1. Présentation du site et de la demande

La Société Haut-Marnaise de Valorisation des Déchets (SHMVD) est une unité de traitement par incinération de déchets ménagers et assimilés. La capacité d'incinération est de 78 000 tonnes/an, provenant en grande partie de la collecte départementale. L'unité de valorisation énergétique alimente en outre le réseau de chaleur de la ville de Chaumont.

3. Avis de l'inspection des installations classées

Figure 2: Projet d'implantation pour 2024

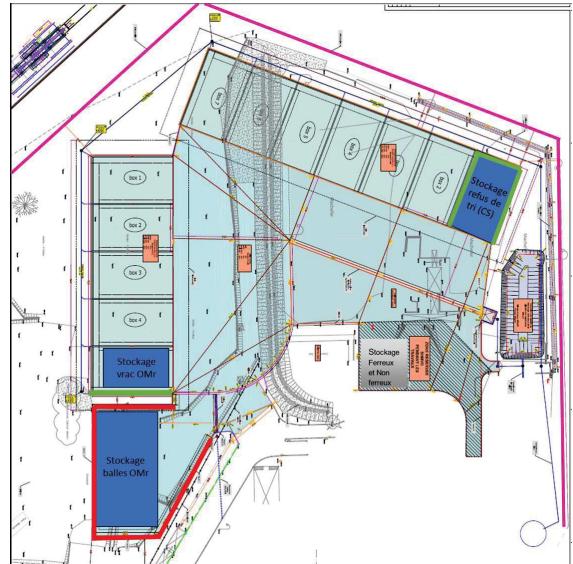
En 2024, les OMr reçues seraient stockées dans une des alvéoles du bâtiment de stockage des mâchefers pendant une durée maximale de 48h. Les OMr seront ensuite mises en balles sur la plateforme de transit de 1 500 m² située en extérieur où elles sont ensuite stockées avant leur incinération.

Figure 1: Projet d'implantation pour après 2024

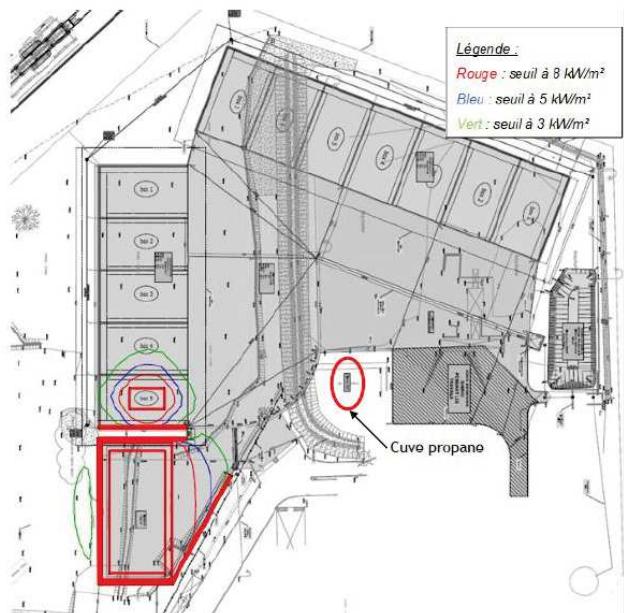
Après 2024 le stockage des balles d'OMr serait situé sur la plateforme dédiée à l'entrée du site. Les OMr reçues en vrac seraient alors stockées dans deux alvéoles de stockage des mâchefers.
